初芝体育館受変電設備改修工事の設計図書の訂正について（通知）

工事名称：初芝体育館受変電設備改修工事

図面正誤表

工事名称	初芝体育館受変電設備改修工事		
図面名称	引込口詳細図（改修・撤去）		
A 3 縮尺	1 / 6 0	A 1 縮尺	1 / 3 0
堺市 建築都市局 建築部	図面番号		E / 1 2

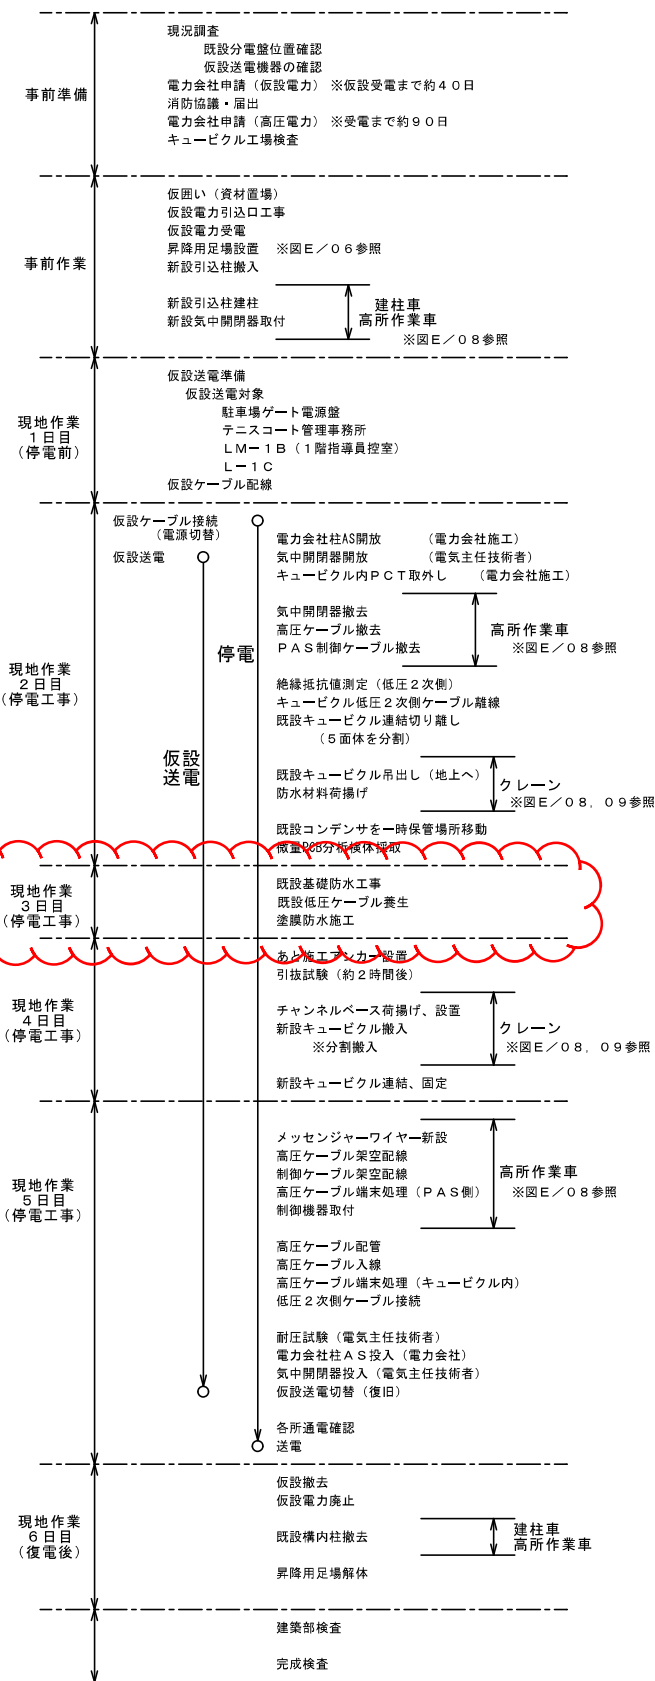
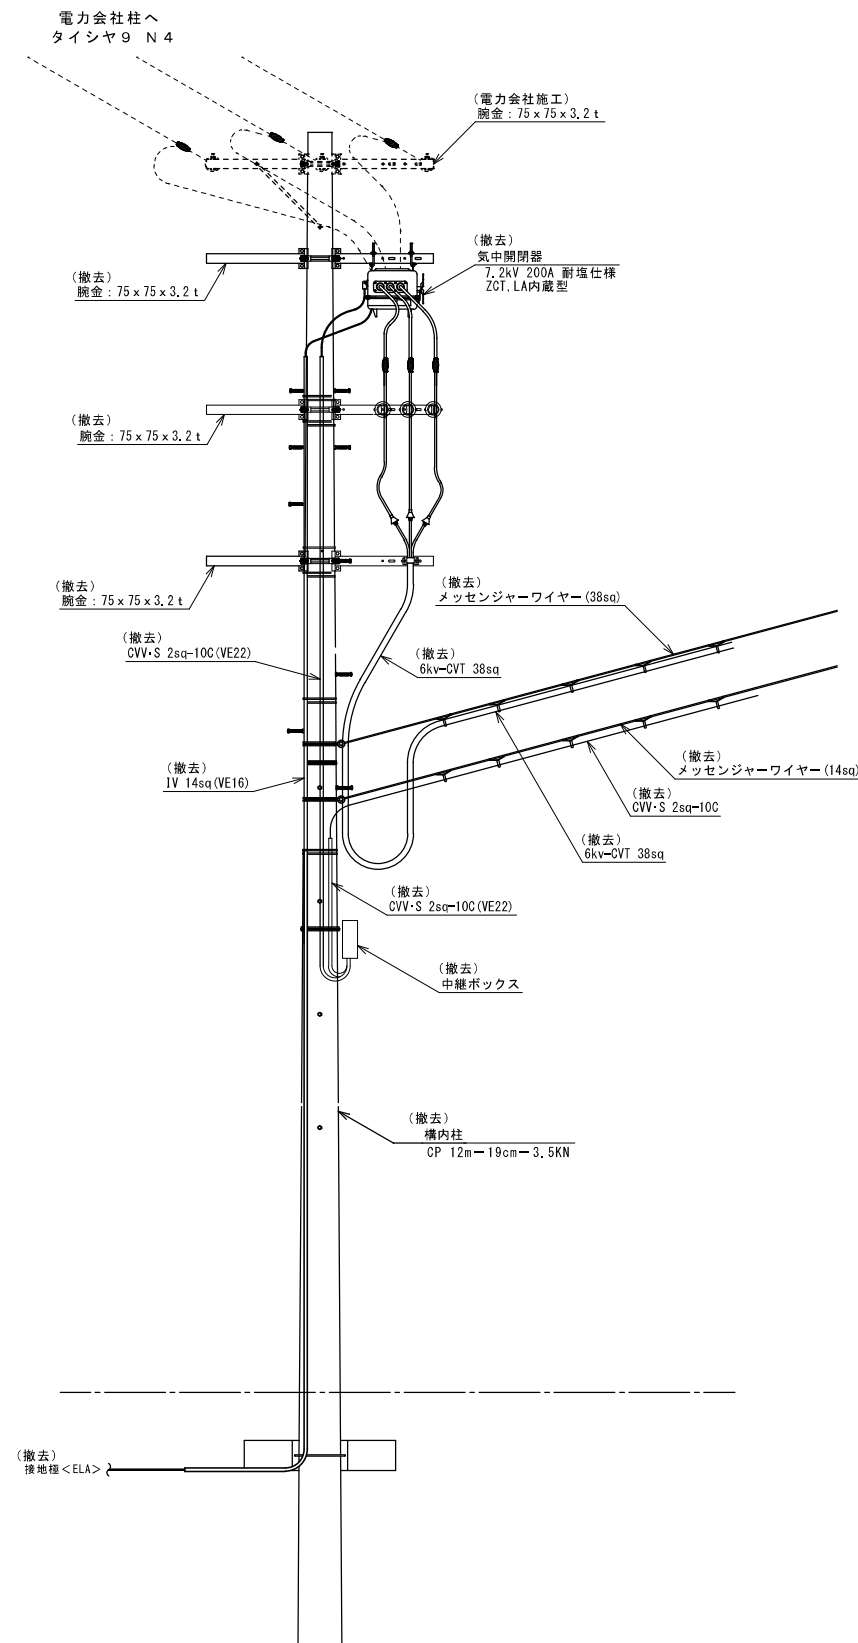
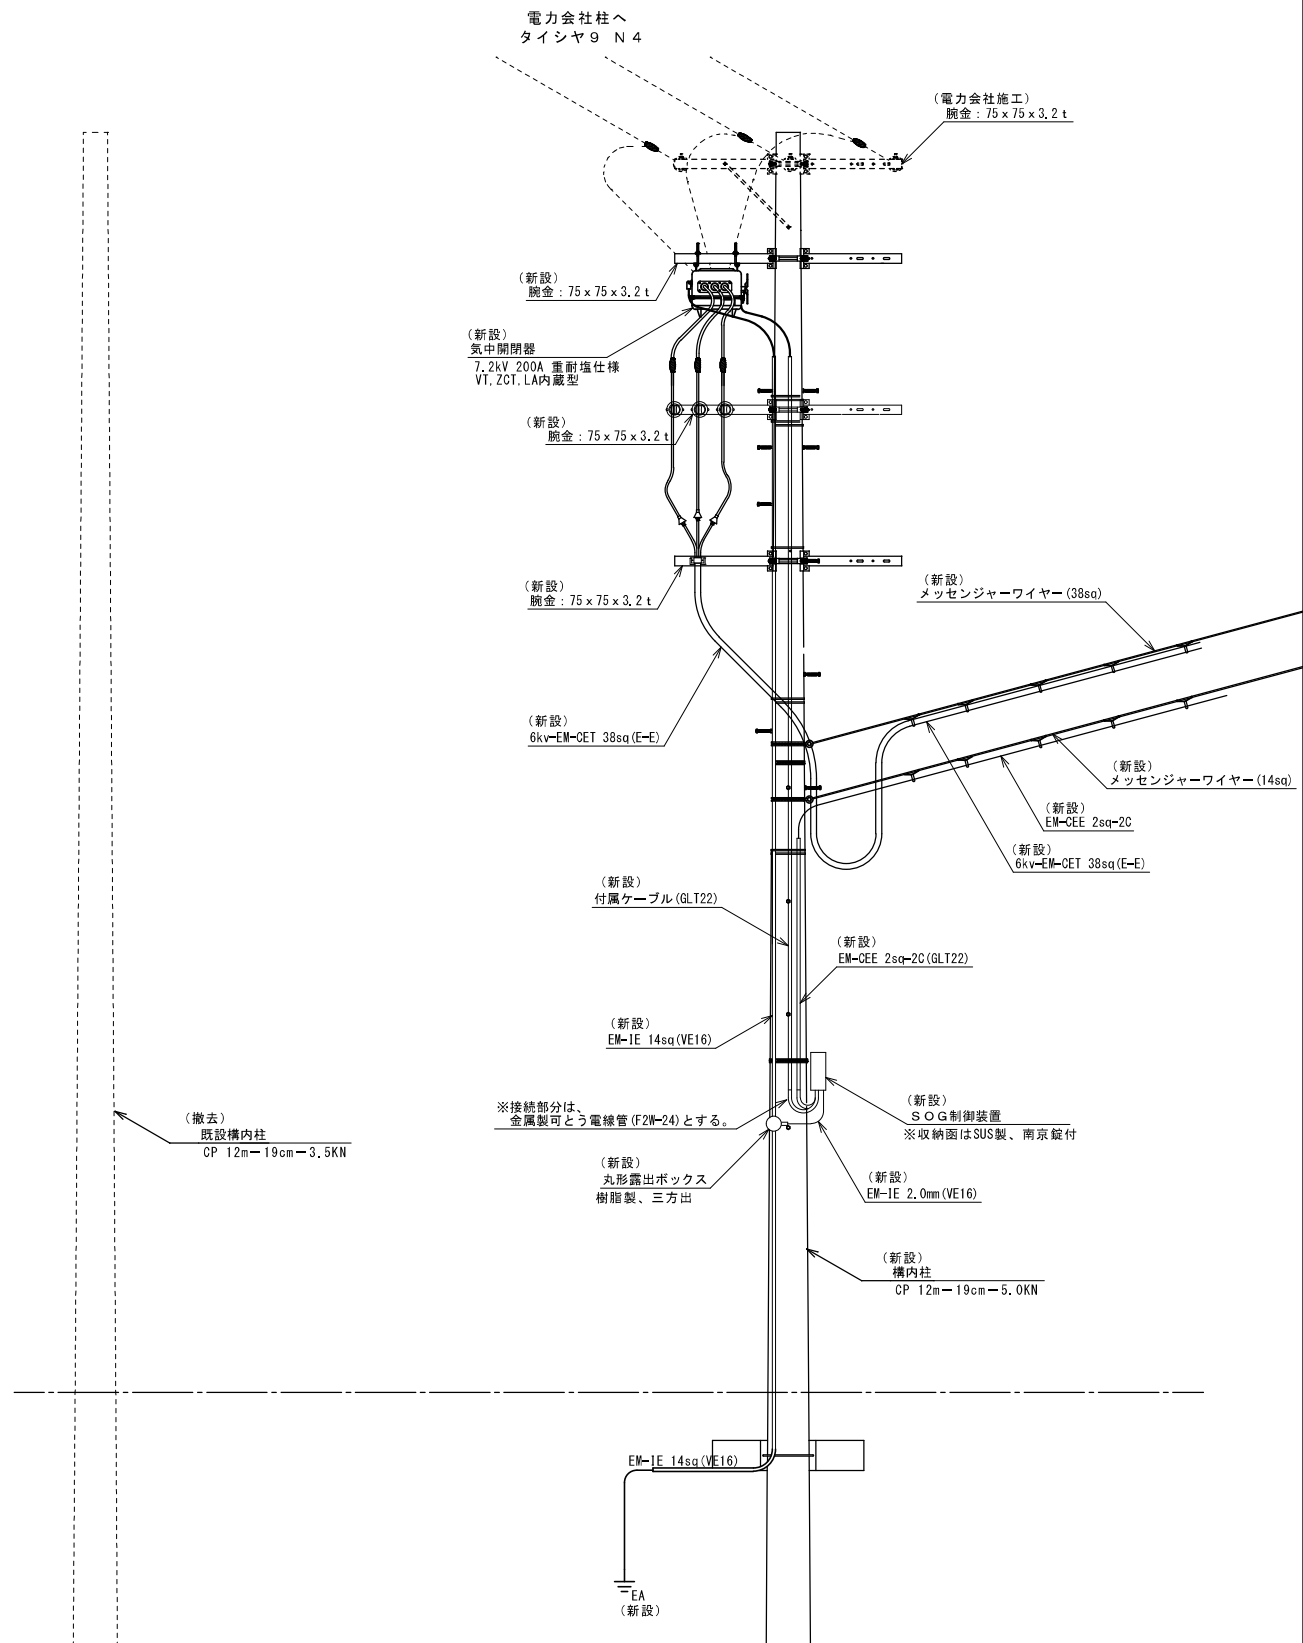
図面No.	図面名称	訂正箇所	誤	正	備考
E/05	仮設計画図（１）	キュービクル更新工事手順例	現地作業 ３日目（停電工事） 既設基礎防水工事 既設低圧ケーブル養生 塗膜防水施工	現地作業 ３日目（停電工事） 既設低圧ケーブル養生	
E/08	仮設計画図（４）	キュービクル更新工事手順例	現地作業 ３日目（停電工事） 既設基礎防水工事 既設低圧ケーブル養生 塗膜防水施工	現地作業 ３日目（停電工事） 既設低圧ケーブル養生	
E/012	引込口詳細図（改修・撤去）	キュービクル更新工事手順例	現地作業 ３日目（停電工事） 既設基礎防水工事 既設低圧ケーブル養生 塗膜防水施工	現地作業 ３日目（停電工事） 既設低圧ケーブル養生
